SUPERINTENDENCIA DE INDUSTRIA Y COMERCIO			
RAD:	14-14323- -3	FECHA:	2014-08-28 10:05:53
DEP:	2020 DIRECCION DE NUEVAS CREACIONES	EVE:	1 REGISTRO/DEPOSITO/CONCESION/DEPOSITO
TRA:	3 PATENTES DE MODELO DE UTILIDAD	FOLIOS:	6
ACT:	519 PRESENTACION

Asunto: Radicación: 14-14323- -3
 Trámite: 3
 Evento: 1
 Actuación: 519
 Oficio: 10854
 Folios: 6

Título de la solicitud: “Dispositivo de corrección de texto al presionar la palma de la mano” (Fl. 1).

5. Examen de Patentabilidad (Art 14 D486)

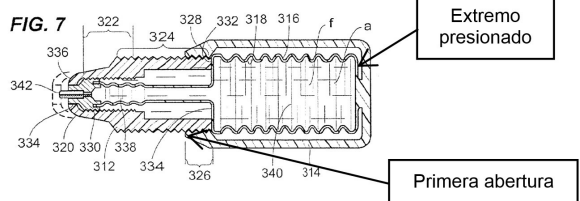
La reivindicación 1 consiste en “*Un dispositivo de corrección de texto al presionar la palma, que se lleva dentro de un rango de operación de la palma para el uso de un dispositivo de corrección de texto al presionar la palma, y una fuerza de presión trasera producida al sostener el dispositivo de corrección de texto al presionar la palma que se usa para controlar la salida de un líquido de corrección CARACTERIZADO por: Un estuche (11) que tiene una primera apertura (111) y una segunda apertura (112) formadas en ambos extremos del estuche (11) respectivamente...*” (Ver página 8 del radicado N° 14-014323-00000-0000).

Comparación de las características técnicas esenciales, con las del estado de la técnica:

Características esenciales	D1
Un dispositivo de corrección de texto al presionar la palma, que se lleva dentro de un rango de operación de la palma para el uso de	Un dispositivo de dispensación de fluido para corrección de texto, tal como, líquido corrector, tinta, pintura entre otros el cual emplea un (Col. 1, líneas 6

un dispositivo de corrección de texto al presionar la palma, y una fuerza de presión trasera producida al sostener el dispositivo de corrección de texto al presionar la palma que se usa para controlar la salida de un líquido de corrección CARACTERIZADO por:	a 9).
Un estuche (11) que tiene una primera apertura (111) y una segunda apertura (112) formadas en ambos extremos del estuche (11) respectivamente	Un estuche (314) que tiene una primera apertura y una segunda apertura formadas en ambos extremos del estuche (314) respectivamente.  Primera apertura Segunda apertura
Un recipiente elástico (12), montado en el estuche (11), que tiene el líquido de corrección (2) en el recipiente elástico (12)	Un recipiente elástico (318), montado en el estuche (314), que tiene el líquido de corrección (f) en el recipiente elástico (318) (Col. 6, líneas 54 a 67 y Col. 7, líneas 1 a 31 y Fig. 7).
Una boquilla de salida de líquido (121) colocada en un extremo del recipiente elástico (12)	Una boquilla de salida de líquido (342) colocada en un extremo del recipiente elástico (318) (Fig. 7)

Una arrugas (123) y un extremo presionado (122) formado en el otro extremo del recipiente elástico (12), para que la boquilla de salida de líquido (121) sobresalga de la primera apertura (111)	Una arrugas (316) y un extremo presionado formado en el otro extremo del recipiente elástico (318), para que la boquilla de salida de líquido (342) sobresalga de la primera apertura  Extremo presionado Primera apertura
Un elemento de presión (13), acoplado al extremo presionado (122)	Un elemento de presión, acoplado al extremo presionado.  Extremo presionado Elemento de presión

De acuerdo con la tabla anterior, las características esenciales del dispositivo de la reivindicación 1 habían sido divulgadas previamente en el documento D1, por lo tanto, la materia reivindicada no es nueva.
